**Verslag huishoudelijke elektrische installatie op laagspanning en zeer lage spanning****Algemeen:**

Referentie: 009-20260304-01	Datum controle: 04/03/2026
Keurder: 009

Eigenaar: Onbekend	EAN-code: 541448820049095935
Adres installatie: Z.E.H. Albert Heyrbautlaan 50, 1700 - Dilbeek	Nummer teller(s): 1sag3100798916
Distributienetbeheerder installatie: Fluvius	
Datum uitvoering installatie:	☐ Vóór 01/10/1981 ☒ Tussen 01/10/1981 en 01/06/2020 ☐ Vanaf 01/06/2020
Type:	☒ Wooneenheid ☐ Niet-huishoudelijk ☐ PV ☐ Batterij ☐ Laadpaal

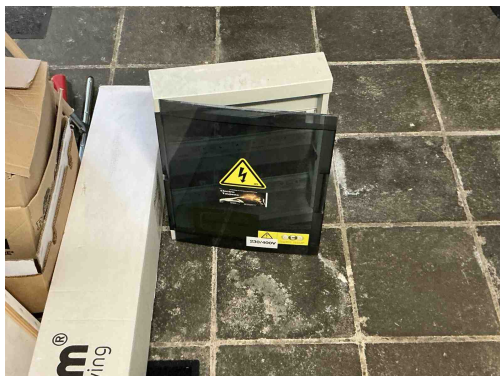
B18 - Het volgnummer is niet op elk bord vermeld (Boek 1: 3.1.3.3).
Opmerking: Oa elk bord

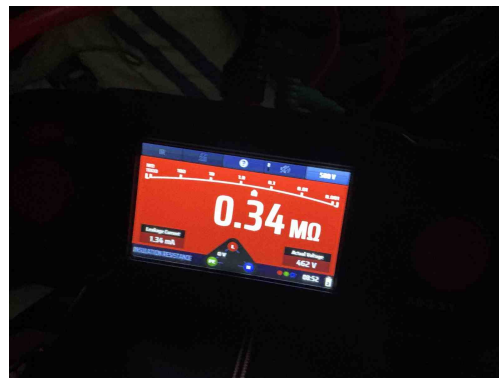
B18 - Het volgnummer is niet op elk bord vermeld (Boek 1: 3.1.3.3).
Opmerking: Oa elk bord

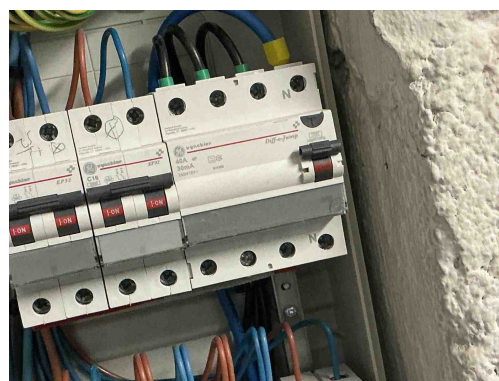
I01 - De waarde van de isolatieweerstand per kring dient tenminste 0,50 Mohm (1000 x Utest) te zijn (Boek 1: 6.4.5.1).

Opmerking: Kring H
